COMMISSIONE TECNICA DI VERIFICA DELL'IMPATTO AMBIENTALE VIA – VAS

Oggetto: [ID_VIP 9696] Istanza di proroga dei termini di validità del decreto di compatibilità ambientale D.M. n. 137 del 05.04.2018 relativa al "Progetto di messa in produzione del pozzo a gas S. Maria Nuova 003 dir A."

Richiesta di integrazioni (redatta con il contributo di ISPRA)

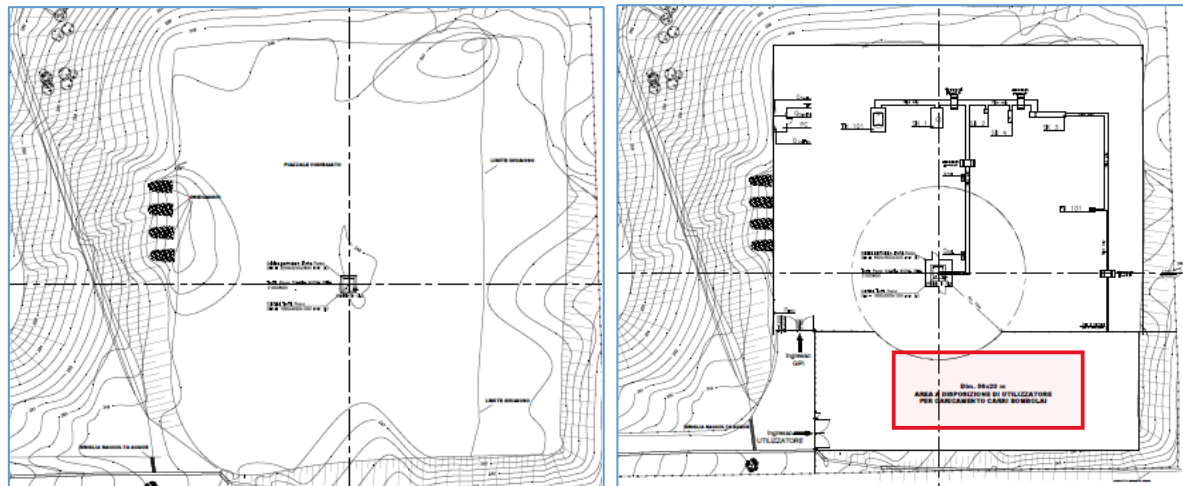
L'area in cui è previsto l'impianto di compressione e caricamento sui carri bombolai, indicata con il rettangolo rosso nella figura soprastante, denominata area "utilizzatore" sarà data in gestione dal Proponente ad una società terza privata, ad oggi non ancora individuata.

Criticità n.1. Rispetto al quadro dei lavori e delle opere di progetto presentato nella prima istanza di VIA (ID 3490 del 14.11.2016) e a quanto riportato dal Proponente sullo stato di avanzamento dei lavori [Cfr. Relazione Tecnica, par. 2.3 Stato attuale dell’opera d’arte e Allegato 13 Report fotografico] al momento

di presentazione dell'istanza in oggetto non è chiaro se le opere in area pozzo siano completate e/o quali lavorazioni restino da effettuare per la messa in esercizio dell'area.

Al fine di rendere immediatamente comprensibile l'effettiva consistenza dei lavori realizzati rispetto a quelli di progetto sarebbe opportuno che il Proponente fornisca un quadro/elenco delle opere realizzate comparabile con quelle di progetto così come riportate nell'istanza già oggetto di provvedimento di compatibilità ambientale.
